Snede zijgevel hoofdgebouw
nieuwe toestand

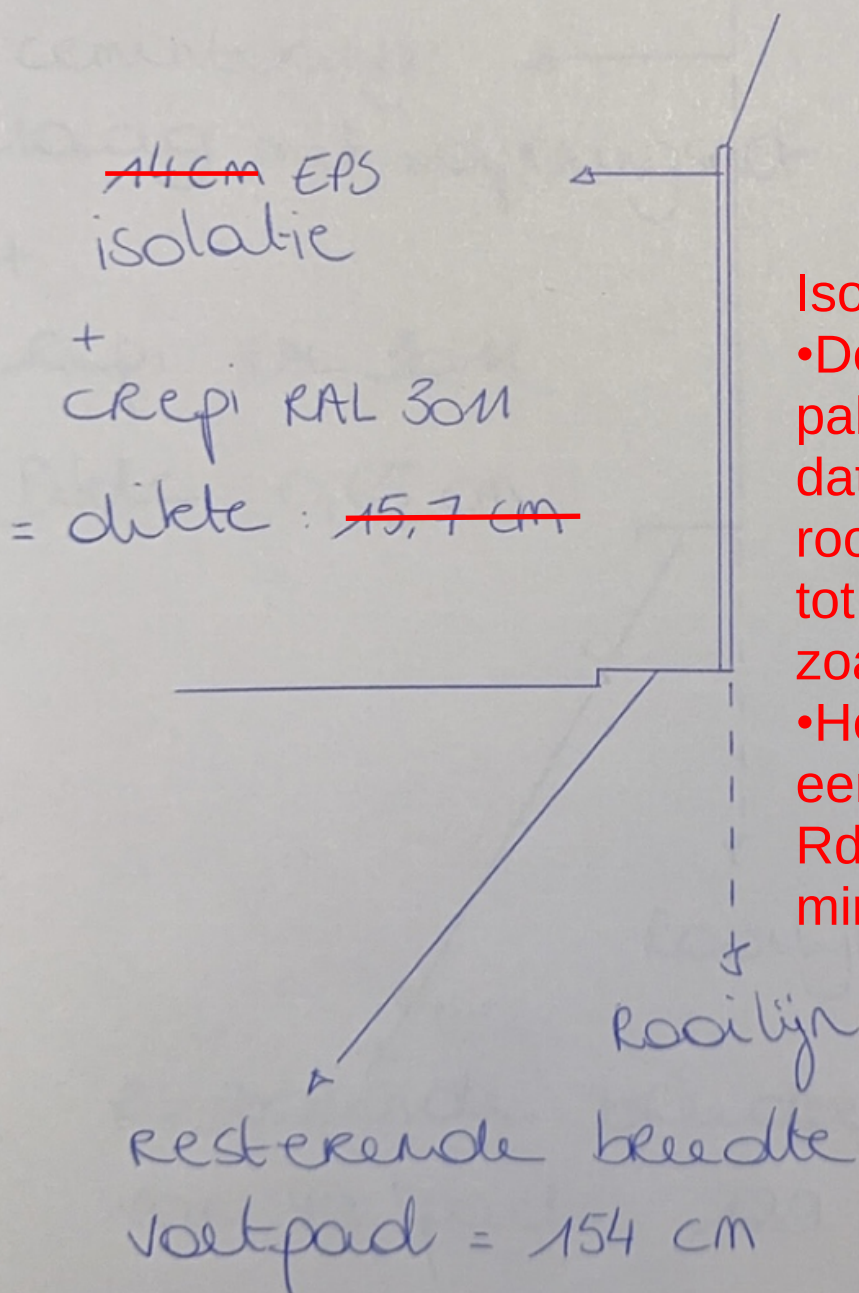
- De totale dikte van het pakket (isolatie + afwerking) dat je aanbrengt voorbij de rooilijn moet beperkt blijven tot 14cm en geen 15,7cm zoals gevraagd.
- Het isolatiemateriaal moet een warmteweerstand (= Rd-waarde) hebben van minstens $3,0 \text{ m}^2 \text{ K/W}$.
